AMPLIAMENTO DELL'IMPIANTO
PER IL RECUPERO DI RIFIUTI SOLIDI NON PERICOLOSI
DI PROPRIETÀ DELLA SOCIETÀ ME YU MA PLAST SRL,
UBICATO IN VIA LA CASCINA 6/A,
NEL COMUNE DI MALALBERGO (BO).

INTEGRAZIONI RELAZIONE DI SCREENING

Fig.6.4 Stralcio della carta degli allagamenti (PSC)

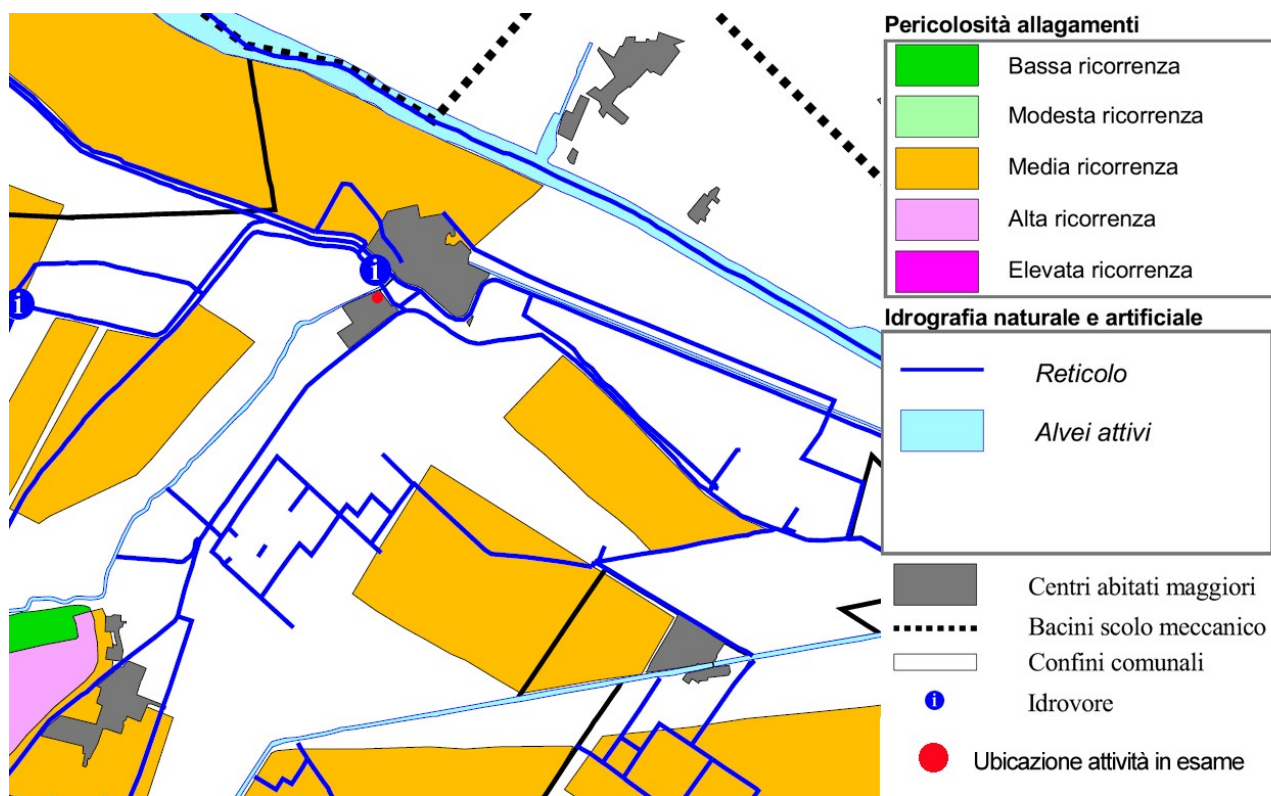
- 1) In considerazione dell'elevata pericolosità di esondazione presente nell'area ed evidenziata nelle tavole del PGRA, aggiornamento 2019, in cui è segnalato un tirante atteso superiore a 1,5/2 m, si chiede di valutare i possibili scenari ipotizzabili e le misure che si intendono eventualmente assumere per evitare l'incremento del rischio idraulico. Tale valutazione deve tener conto delle quote altimetriche locali e del contributo anche in sovrapposizione dei diversi corpi idrici presenti nell'area, per arrivare ad una stima di dettaglio del tirante idraulico nel sito, con particolare attenzione all'area di stoccaggio esterna posta in adiacenza al canale Lorgana.*

Altro punto che si preme sottolineare è quello riportato nella relazione di screening al paragrafo 4.3.2 in cui basandosi sui dati forniti nell'ambito della redazione del PSC ci si sofferma sulla frequenza degli allagamenti : *Rispetto alla possibilità di allagamento il sito in esame pur rientrando in un territorio complessivamente soggetto storicamente a tali eventi, sempre più frequenti nell'ultima decade, non risulta tuttavia essere stato interessato mai direttamente come si può dedurre dallo stralcio della carta di confronto tra allagamenti ed idrografia prodotta a corredo del PSC (Fig. 6.4)".*

Passando all'integrazione richiesta lo scrivente si è confrontato con Il Consorzio della Bonifica Renana, che gestisce la maggior parte dei canali presenti sul territorio. Tale confronto sulla base dei dati in possesso del Consorzio e su quelli progettuali forniti, ed in particolare sul profilo altimetrico riportato nella tavola A6 (allegata alla presente) presentata nel 2018 per l'autorizzazione alla realizzazione dell'Unità produttiva, ha escluso la possibilità di esondazione sul piazzale in esame. Tale esclusione nasce in primo luogo, per il comparto in cui si ricade, dalla presenza dell'impianto di sollevamento di Malalbergo a circa 130 m a nord del piazzale, il quale preleva acqua dallo scolo Tombe e Lorgana Inferiore e lo immette nello scolo Riolo. Tale impianto di fatto non permette allo Scolo Lorgana di esondare. Inoltre la presenza della cassa di espansione denominata Cassa Isola a est del comparto produttivo, con un'estensione di 2,5 h ed una capacità di invaso di 32.000 mc comporta un'ulteriore garanzia per il piazzale in oggetto. Al fine di certificare la mancanza di problematiche legate alla rete idrica di propria competenza il Consorzio della
